HSB7239AF/BF Ver0.1 ボード ジャンパー設定相違点について

この度は弊社製品をご購入頂き誠に有難うございます。
本ボード(Ver0.1)は弊社ホームページにてご案内中の HSB7239AF/HSB7239BF シリーズ、
HSB7237AF/HSB7237BF シリーズ取扱説明書と、J24 ジャンパー部分が異なっております。
下記機能をご利用の際には下記設定方法をご参照下さい。

【J27 ジャンパーと J5 FLASH I/F】

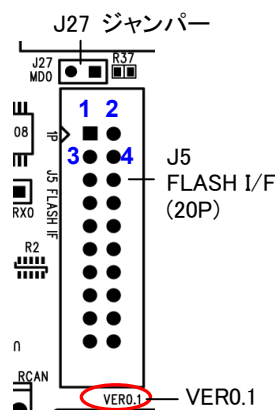
取扱説明書「6章 ジャンパー」(16頁)の
J24 ジャンパーは、Ver0.1 ボードでは右図
J27 ジャンパーと J5 FLASH I/F(20P)の 3-4
番ピンで設定致します。

MCU 拡張モード		シングルチップモード	
FWE の設定  J5:3-4 ピンショート	MD0 の設定  J27:ショート	FWE の設定  J5:3-4 ピンショート	MD0 の設定  J27:オープン
ブートモード		デバッグを使う	
FWE の設定  J5:3-4 ピンオープン	MD0 の設定  J27:ショート	FWE の設定  J5:3-4 ピンオープン	MD0 の設定  J27:オープン
